改善箇所説明図

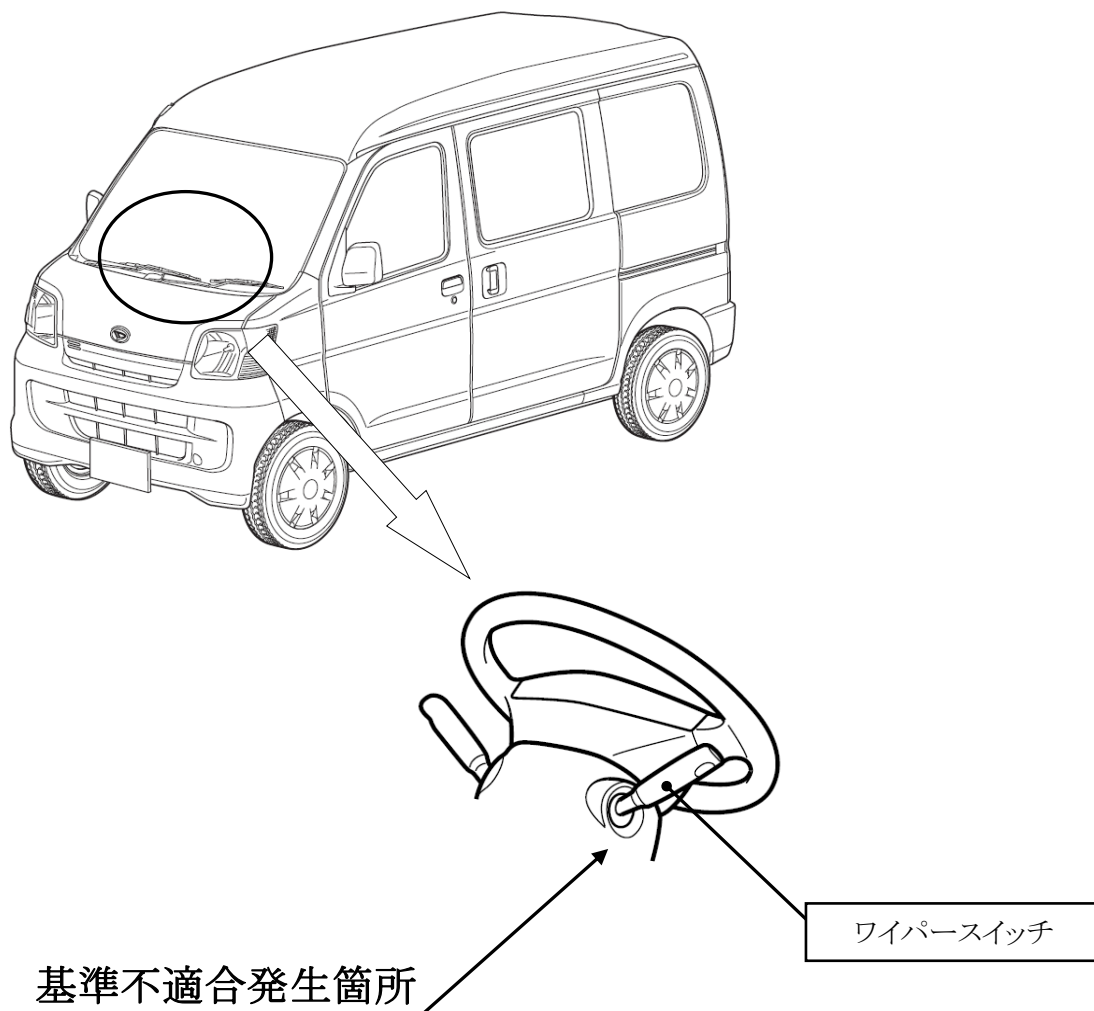
ワイパースイッチにおいて、製造が不適切なため、接点部にグリスが塗布されていないものがある。そのため、そのままの状態で使用を続けると、接点部の摺動抵抗が大きくなり接点に変形し、最悪の場合、導通不良となりワイパーが作動しなくなるおそれがある。

全車両、ワイパースイッチの製造番号を確認し、該当するものは良品と交換する。

エンジンルーム内車台番号打刻位置の車両前側に黄色ペイントを塗布する。
